**OR-VIII.272.3.2024.DM**

**Dotyczy: postępowania prowadzonego w trybie przetargu nieograniczonego, o którym mowa w art. 132 ustawy z dnia 11 września 2019 r. Prawo zamówień publicznych (Dz.U. z 2023 r. poz. 1605 ze zm.), zwanej dalej „ustawa Pzp” na realizację zadania pn. „Dostawa i montaż instalacji fotowoltaicznej na potrzeby utworzenia placówki opiekuńczo – wychowawczej typu rodzinnego w Dąbrowie Białostockiej”.**

Zarząd Powiatu Sokólskiego, jako Zamawiający na podstawie art. 284 ust. 1 i 2 ustawy Pzp, informuje o złożonych przez uczestników postępowania wnioskach o wyjaśnienie zapisów Specyfikacji Warunków Zamówienia.

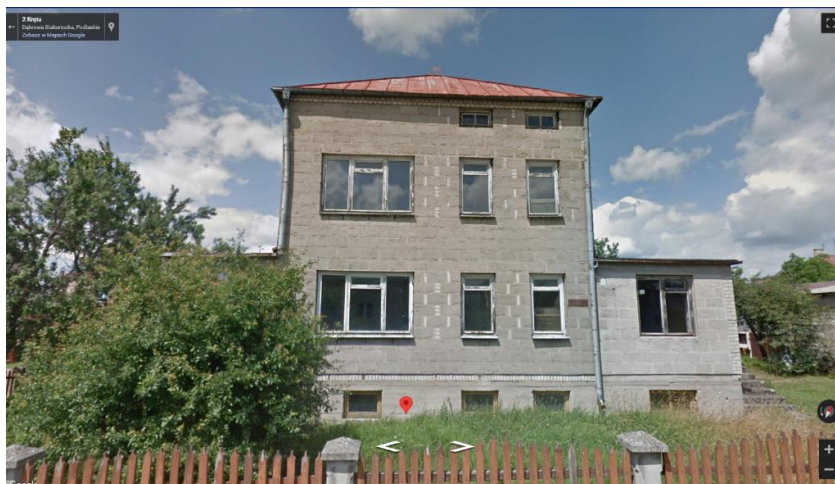
Prosimy o podanie właściwego zakresu napięcia MPP

Zamawiający wyjaśnia, iż prawidłowy zakres napięcia falownika MPP wynosi 160-1000V.
